Keuringsverslag van een elektrische laagspanning- en zeer lage spanningsinstallatie

NIET CONFORM

Datum keuring: 29/07/2025

Straatnaam J. De Ridderlaan
Huisnummer 78
Busnummer 1
Postcode 1780
Gemeente WEMMEL
Land België

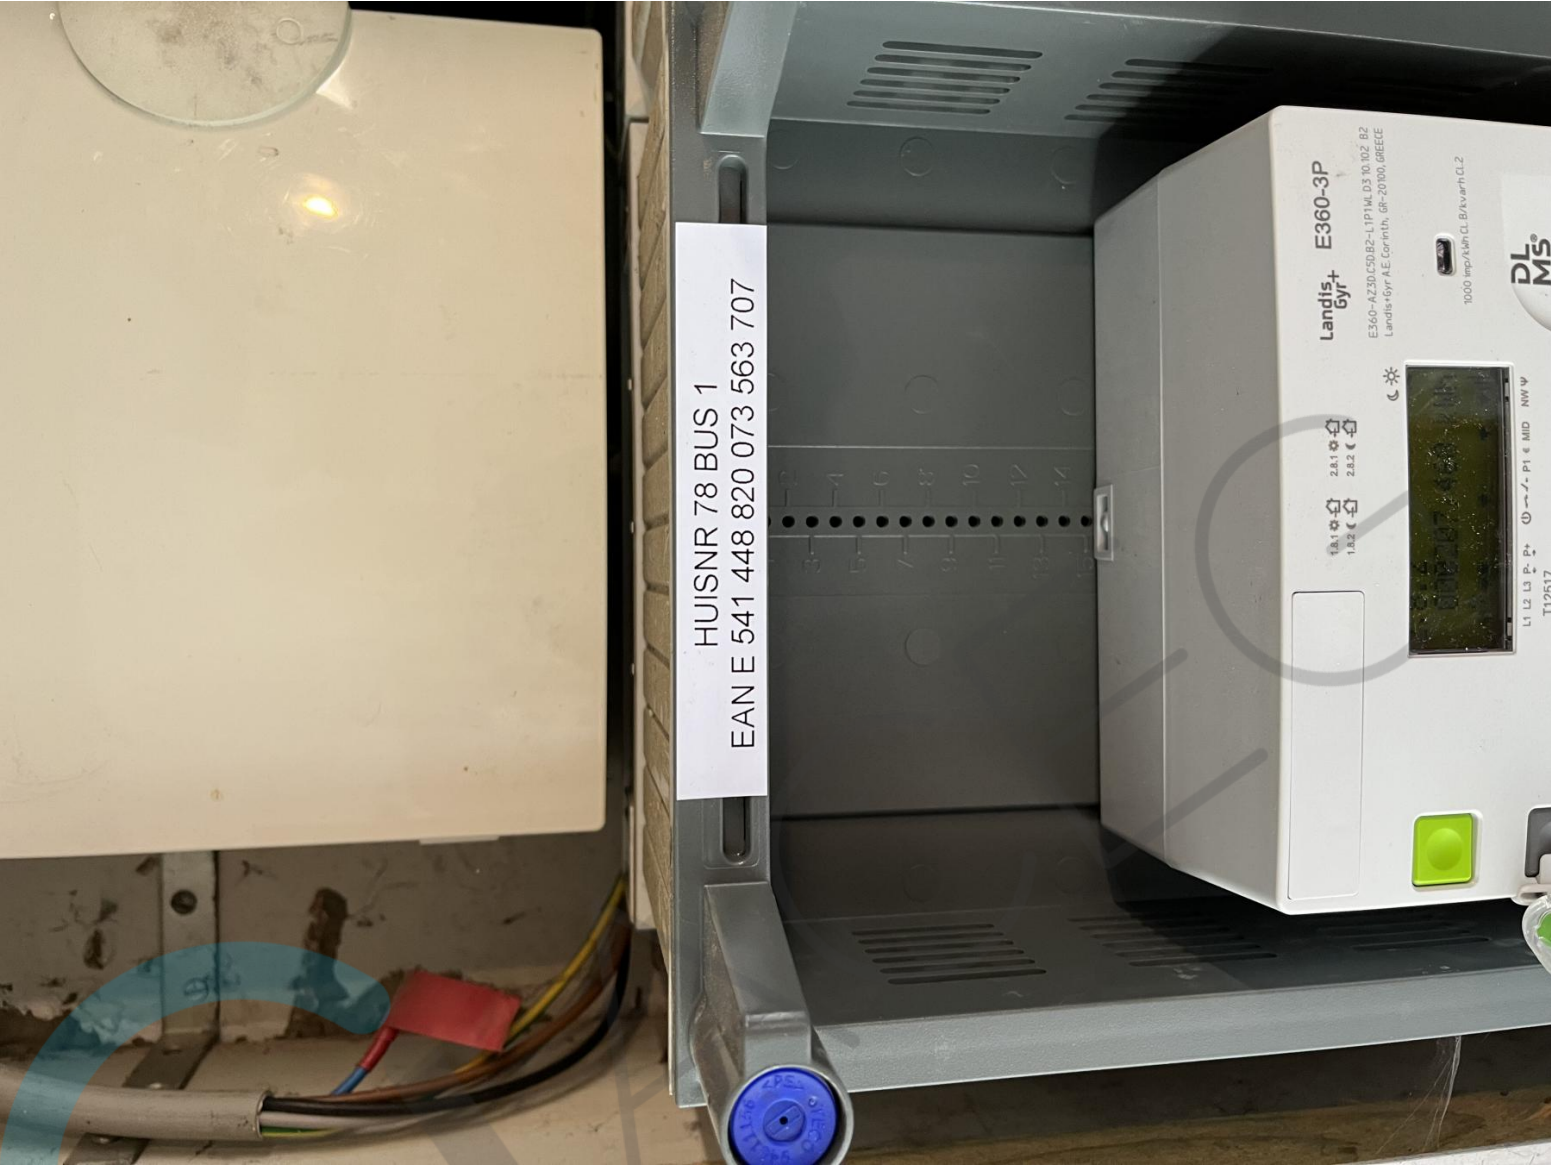
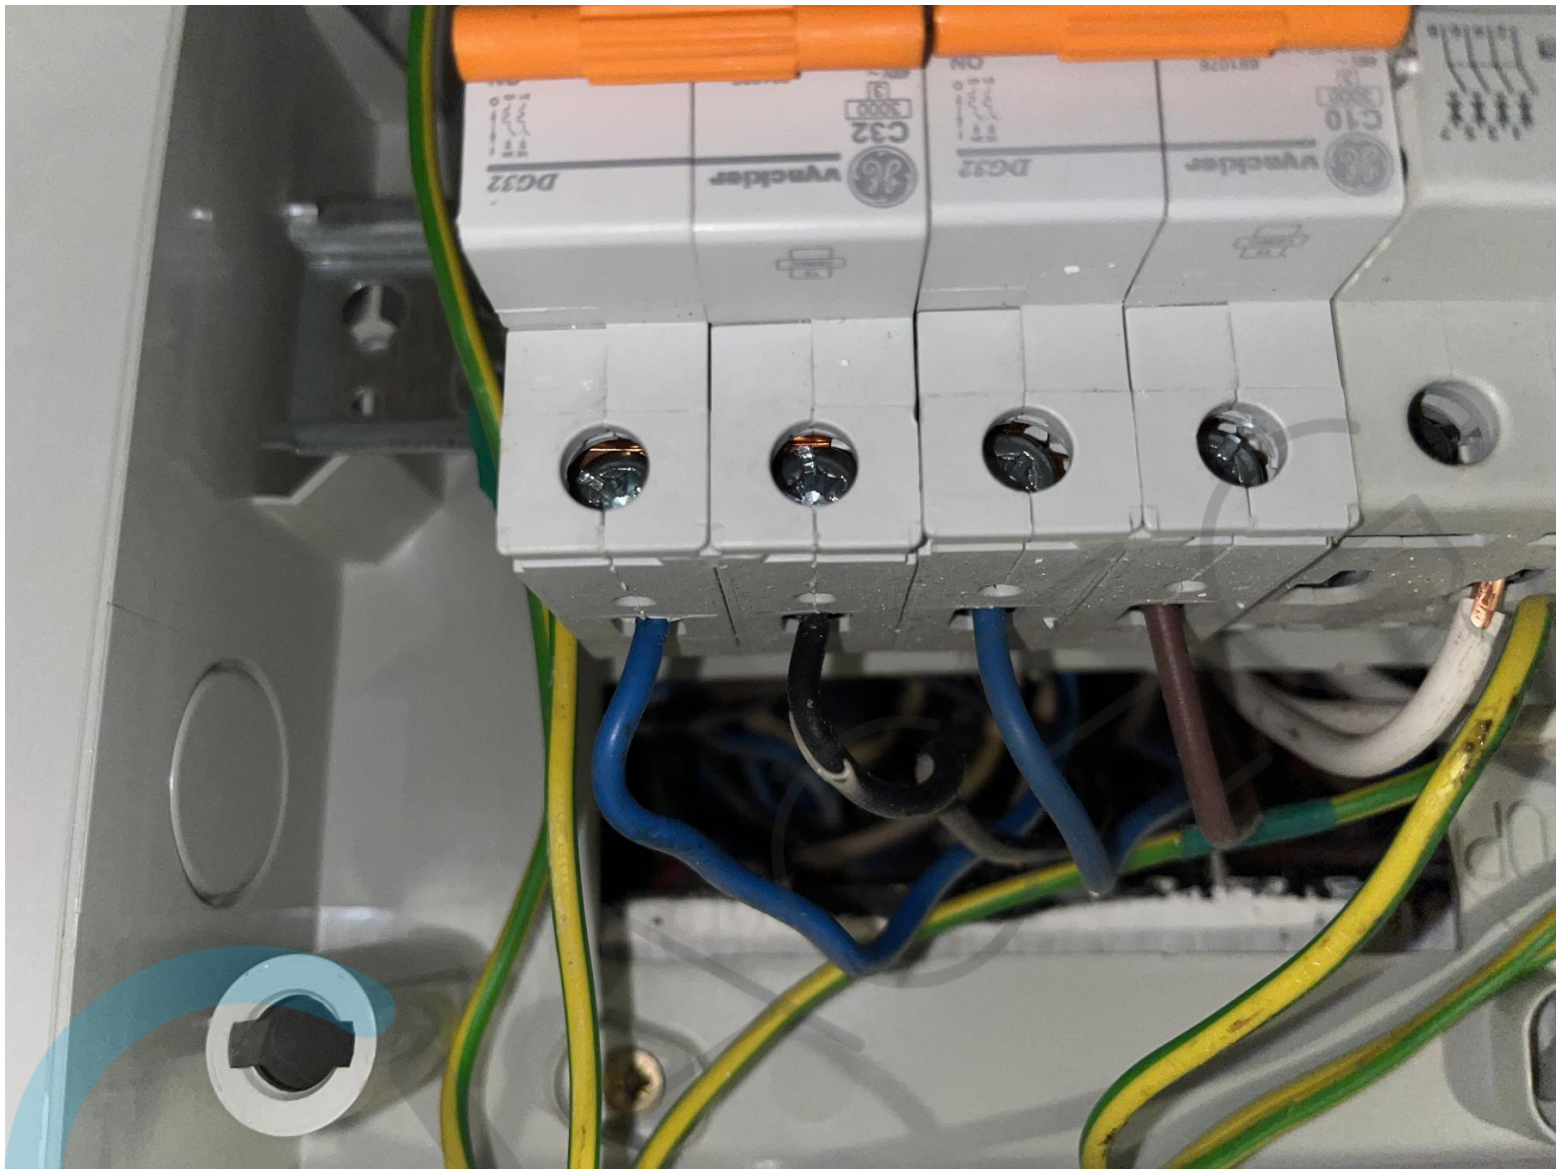
N3 Het is niet uitgesloten dat bij een nacontrole bijkomende inbreuken worden vastgesteld bij voorleggen schema's.
- Aarding maakte contact met spanningshoudende leiding. Zie foto's
- Bemeubeld
